**Odpoveď na žiadosť o vysvetlenie informácií potrebných na vypracovanie ponuky č. 8**

**Verejný obstarávateľ:** Banskobystrický samosprávny kraj, Námestie SNP 23, 974 01 Banská Bystrica  
**Predmet zákazky:** Divadlo J. G. Tajovského Zvolen - zníženie energetickej náročnosti objektu divadla  
**Druh postupu:** zákazka zadávaná postupom verejnej súťaže podľa § 66 ods. 7 písm. b) zákona č. 343/2015 Z. z. o verejnom obstarávaní a o zmene a doplnení niektorých zákonov v znení neskorších predpisov (ďalej len „ZVO“)  
**Vyhlásené:** vo Vestníku verejného obstarávania č. 105/2024 dňa 31.05.2024 pod značkou oznámenia 139447-MSP a v Úradnom Vestníku EÚ č. S 104/2024 zo dňa 30.05.2024 pod č. 319447-2024

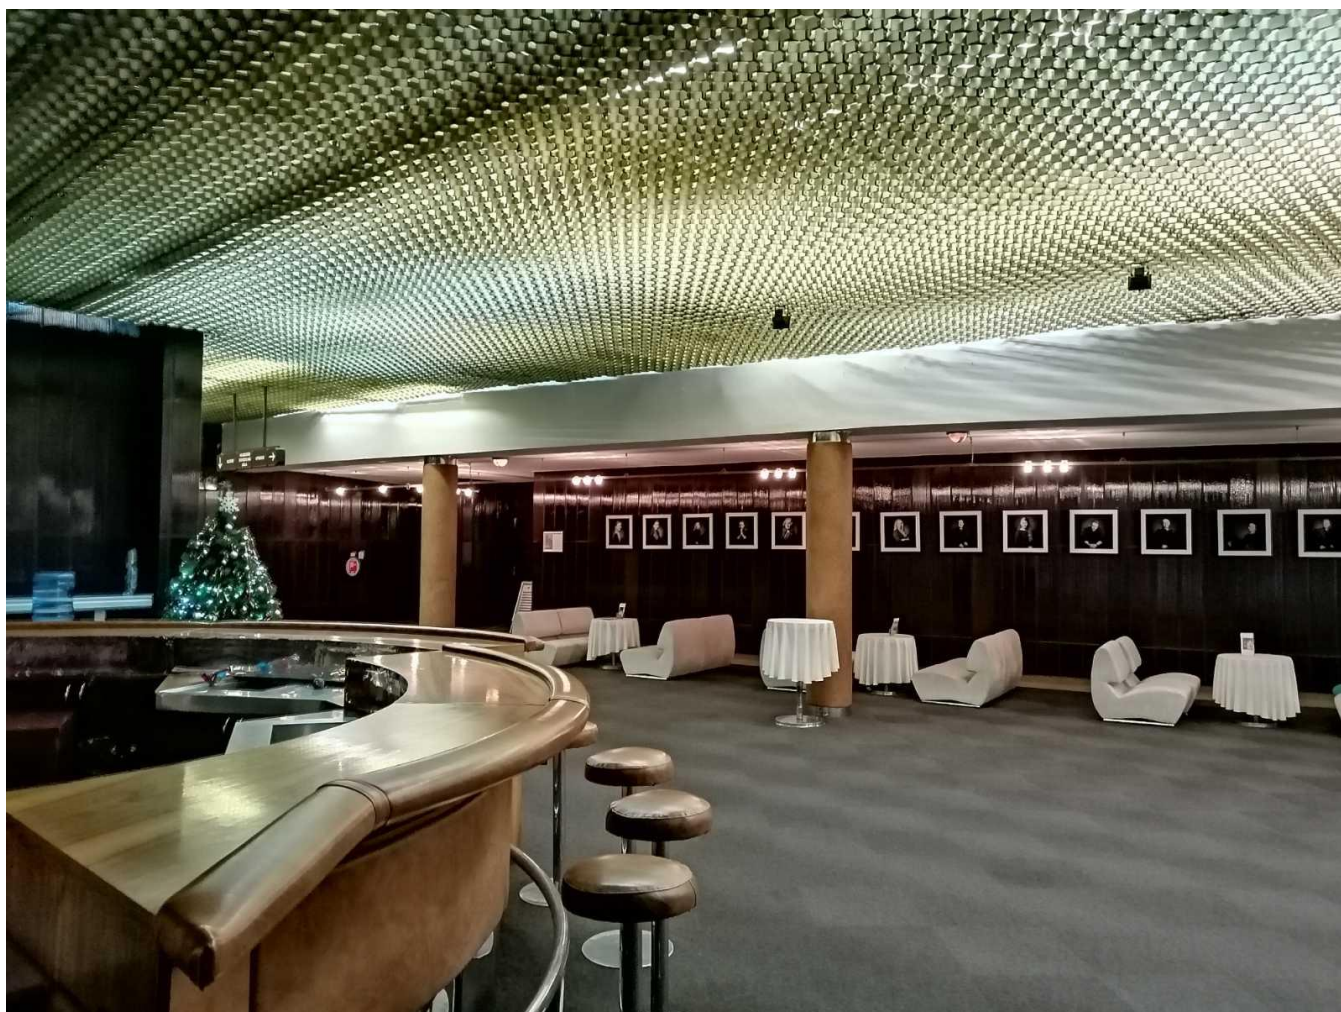
vo výkaze výmer v časti 3.1 – Modernizácia systému umelého osv... sa nachádzajú položky pre montáž a demontáž zlatých stropov plus čistenie. Pre nacenenie žiadame o bližšie špecifikovanie položiek. Z popisu nie je jasné o aké stropy sa jedná a zložitosť prác sa líši od vyhotovenia stropov.

Verejný obstarávateľ uvádza, že totožná otázka bola už doručená dňa 20.06.2024 o 08:33 hod a odpoveď na túto otázku bola zverejnená dňa 26.06.2024 v odpovediach na žiadosť o vysvetlenie informácií potrebných na vypracovanie ponuky č. 3, cit:

*„Verejný obstarávateľ objasňuje, že sa jedná o podhlády Typ Ecophon Gedina rozmeru 300x1200 mm.“*

V súvislosti s touto odpoveďou verejný obstarávateľ uvádza, že pri spracovaní odpovedí došlo k administratívnej chybe a uvádza, že strop je zlatý vyrobený na mieru. Verejný obstarávateľ má za to, že projektová dokumentácia ako aj výkaz výmer sú vypracované dostatočne na ocenenie predmetu zákazky. V prípade, ak záujemca/uchádzač potrebuje k oceneniu predmetu zákazky podrobnejšie informácie, môže využiť obhliadku miesta, kde si celé priestory môže detailne prehládnuť v takom rozsahu, ako sám považuje za potrebné k oceneniu celého diela. Podmienky a pravidlá obhliadky miesta sú uvedené v bode 10. časti A. súťažných podkladov. Nakoľko ide o umelecké dielo, nie sú známe ďalšie parametre okrem tých uvedených vo výkaze výmer a projektovej dokumentácii. Verejný obstarávateľ zároveň prikladá aj fotodokumentáciu zlatého stropu.
